改善箇所説明図

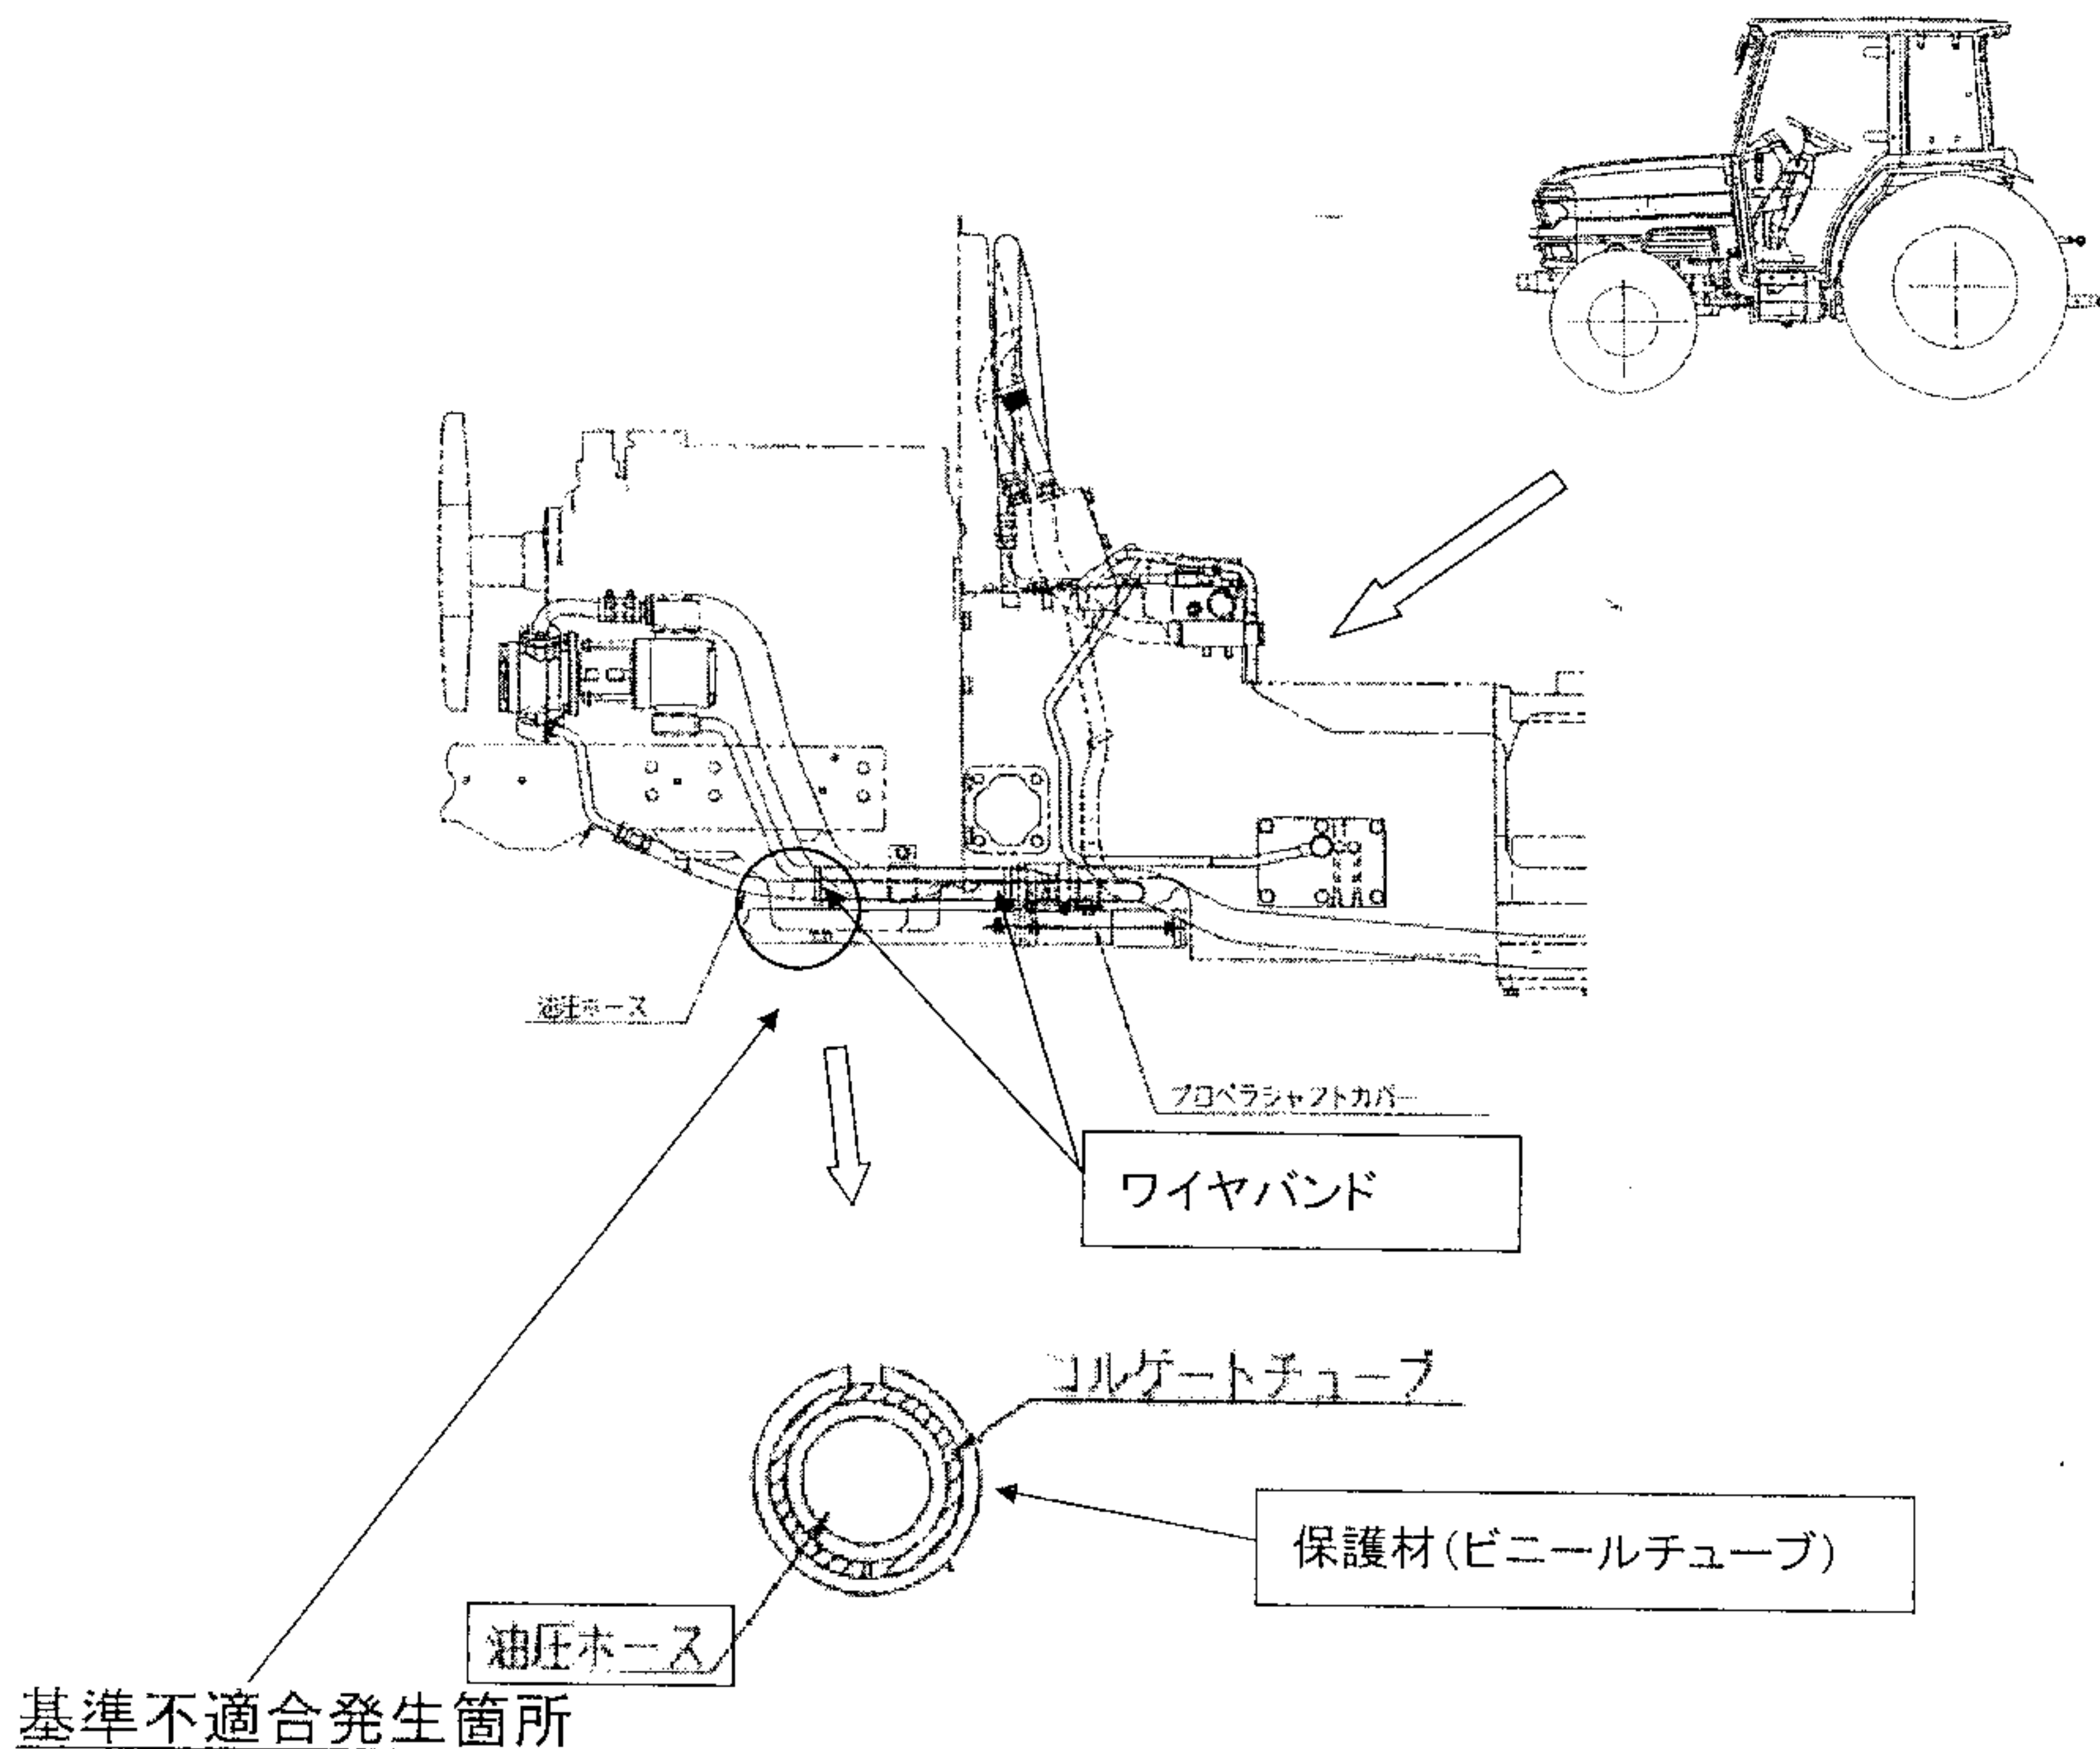
パワステアリングユニットへの油圧供給ホースの固定が不適切なため、走行中の振動等により、当該ホースが車体と干渉するものがある。そのため、そのまま使用を続けると、当該ホースが擦れて穴が開きオイルが洩れ、最悪の場合、ハンドル操作ができなくなるおそれがある。

全車両、当該ホースに保護材とワイヤバンドを追加する。 注： ☐ は交換または追加部品を示す。
なお、ホースが損傷しているものは新品と交換する。
